## SÉCURISATION DU COMPLEXE HYDRAULIQUE FORMÉ PAR LES BARRAGES DE SAINTE-CÉCILE D'ANDORGE ET DES CAMBOUS

Avis de la Mission Régionale d'Autorité  
Environnementale (MRAe)

**Avis sur la mise en sécurité des barrages  
de Sainte-Cécile-d'Andorge et des Camboux  
sur les communes de Sainte-Cécile d'Andorge,  
Branoux-les-Taillades et Laval-Pradel (Gard)**

Mémoire en réponse du Département,  
suite à l'avis de la MRAe

Figure n°12 : extrait du zonage du PPRi du Gardon d'Alès

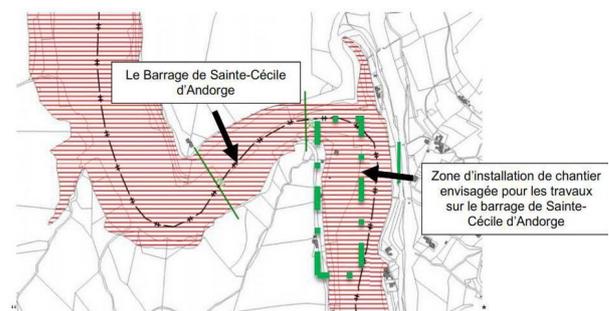
La MRAe observe que l'étude se contente de citer quelques orientations et objectifs des différents documents et de renvoyer aux mesures de réduction et de compensation prévues sans produire d'analyse de la compatibilité du projet avec ces orientations et objectifs. Ainsi, concernant le SDAGE, une analyse de la compatibilité aurait dû expliquer en quoi le projet répond ou contribue aux objectifs fixés et ne risque pas de porter atteinte à ces objectifs ; la conformité à la règle du SAGE, à minima, aurait dû être démontrée ; la contribution du projet aux objectifs du PGRI (et de la SLGRI) en matière de réduction de la vulnérabilité des territoires face aux risques d'inondation aurait dû être développée.

Par ailleurs, s'agissant du respect des prescriptions du PPRi, la MRAe considère que la démonstration du fait que l'implantation de la zone de chantier soit techniquement irréalisable hors zone d'inondation n'a pas été faite (cf. chapitre 3.2).

**La MRAe recommande de mieux justifier le choix de l'implantation de la zone de chantier en secteur inondable, au regard notamment des aspects de sécurité.**

Le choix de l'implantation de la zone de chantier au regard des aspects sécurité sont précisés, cf. §.5.6.1.2 de la Pièce 1 du DDAE. Pour des raisons de sécurité et de santé, le site des installations de chantier comprenant la base vie (baraquements, abri du personnel) ne peut être éloigné du lieu d'activité du personnel de chantier (Code du travail / Préconisation Carsat).

c) Les installations de chantiers sont organisées de manière à maintenir hors d'eau, sans remblaiement et pour une crue centennale laminée par le barrage, les bureaux, les réfectoires, les sanitaires et les parkings (véhicules légers et engins de chantier). La centrale à béton et l'atelier de concassage-criblage nécessiteront une plateforme plane réalisée à partir des déblais de la zone des travaux. Cette plateforme est calée au-dessus du niveau centennal du Gardon », comme précisé au §. 5.3.1.1 de la Pièce 3b<sub>2</sub> de l'étude d'impact.

Figure n°16 : localisation des sites de compensation

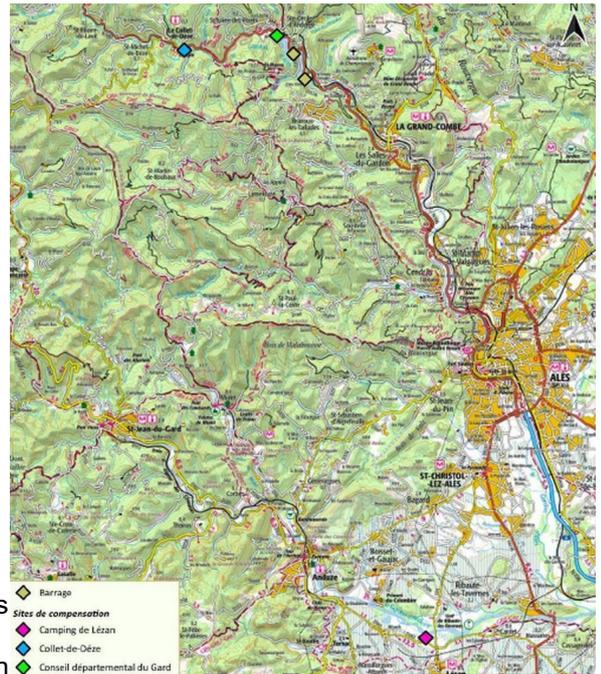
été retrouvés) et il n'est prévu aucune mesure destinée à améliorer la situation en phase exploitation à l'occasion des travaux ;

- les mesures compensatoires sont basées essentiellement sur des calculs de surfaces, sans tenir compte des questions de continuité écologique ;
- la restauration du site de l'ancien camping de Lézan (12 ha) en zone inondable et distant de 24 km, implique le retrait préalable des infrastructures du camping (bâtiments, piscine) régulièrement visitées et que cette action n'est pas présentée comme étant assurée ;

- les sites de compensation retenus sont tous à proximité de zones urbanisées et sont utilisés pour des activités de loisirs, voire servent de zones de dépôts d'ordures, ce qui interroge sur le maintien de la propreté des sites, sur les risques de dérangement des espèces (reptiles, oiseaux, mammifères) et sur les potentielles détériorations des aménagements favorables à la faune (plantations, murets de pierre, gîtes et nichoirs) compte tenu de la fréquentation des sites ;

- les suivis des mesures de restauration et compensatoires sont prévues avec des périodicités très espacées, au mieux une à deux fois par an, ce qui pose question quant à l'efficacité de ces mesures dans l'éventualité où elles n'apporteraient pas les résultats attendus et au regard du risque d'échec ;
